SEGELFLYGETS TEKNISKA MEDDELANDE  
LUFTVÄRDIGHETSDIREKTIV

L-1093

Standard Astir

### Inspektion och utbyte av slid i pedalenheten

Picture 1 :

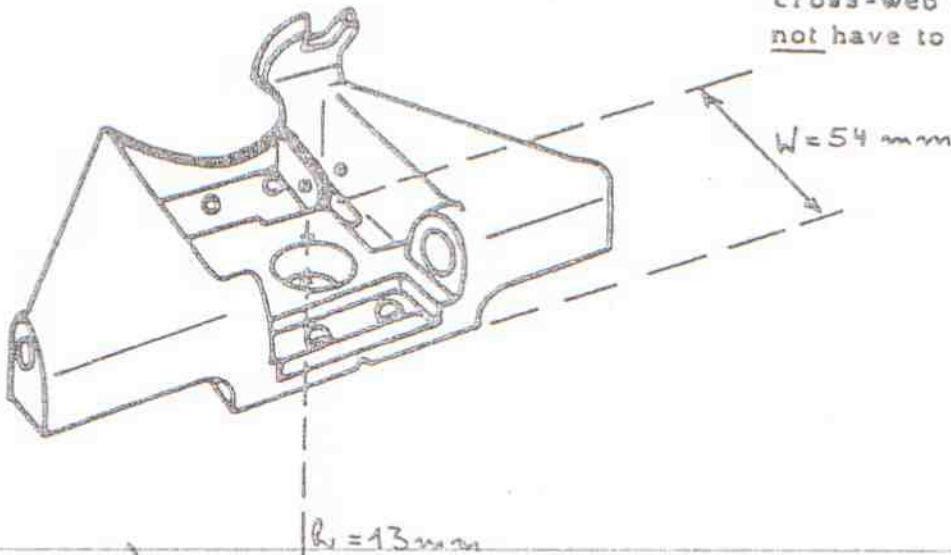
3. Orsak: I berörda segelflygplan har delvis monterats slid i pedalstället, där vissa har kunnat brytas sönder vid överbelastning.
4. Åtgärder:
  - 4.1 Kontrollera vilken typ av slid, som är installerad. Om slid med hög och vid anliggningsyta, nr 103B-4208.10 (fig 1) är installerad erfordras ingen ytterligare åtgärd. Om nr 103-4208.10 (fig 2) med liten anliggningsyta är installerad skall den utbytas mot 103B-4208.10.

This slide with wide, high cross-web is safe and does not have to be exchanged.

This slide with small, low cross-web is rejected and has to be exchanged.

- 4.2 Om ny slid skall installeras beställs en ny från tillverkaren enligt nedan.
  - 4.3 Utbyte av slid sker av tillverkaren utfördad Repair Instruction No 306-22 to TM 306.22.
